4.6. Observación N° 6.-

4.7. Observación N° 7.-

Figura N° 02 Esquema en planta del manejo de agua del manantial

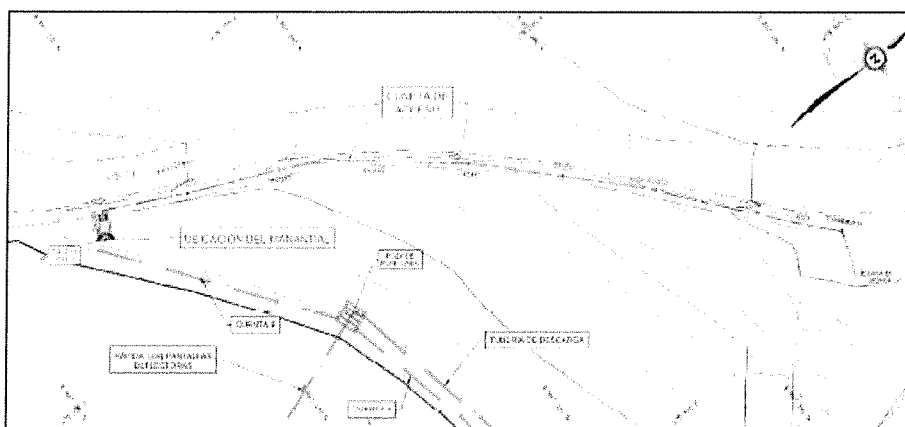
Con respecto a la descripción del manejo de agua de no contacto de la cantera, menciona que el manantial se encuentra en las coordenadas 276 755E y 8 897 206S. El manantial se encuentra entre la cantera y el acceso. Además, indica que el manantial desemboca en la cuneta de la vía de acceso y deduce que estos flujos llegan por gravedad a la cuneta, es decir, desde una cota elevada a una más baja.

Los flujos del manantial no entran en contacto con el componente, por lo que se plantea dejar que estos flujos continúen con su recorrido natural. Los flujos de agua del manantial de forma natural llegan a la cuneta del acceso, luego son conducidos por la cuneta hasta un afluente de la quebrada Shicra Shicra. Para garantizar su conducción hacia la quebrada se revestirá la cuneta con mampostería. Asimismo, antes de la entrega de las aguas del manantial a la cuneta, se proyecta una caja de paso que permita realizar el monitoreo de las aguas del manantial. La caja de paso es de 1m x 1m como dimensiones en planta y una altura total de 1m. En la siguiente figura, se muestra un esquema en planta del manejo de los flujos de agua del manantial:
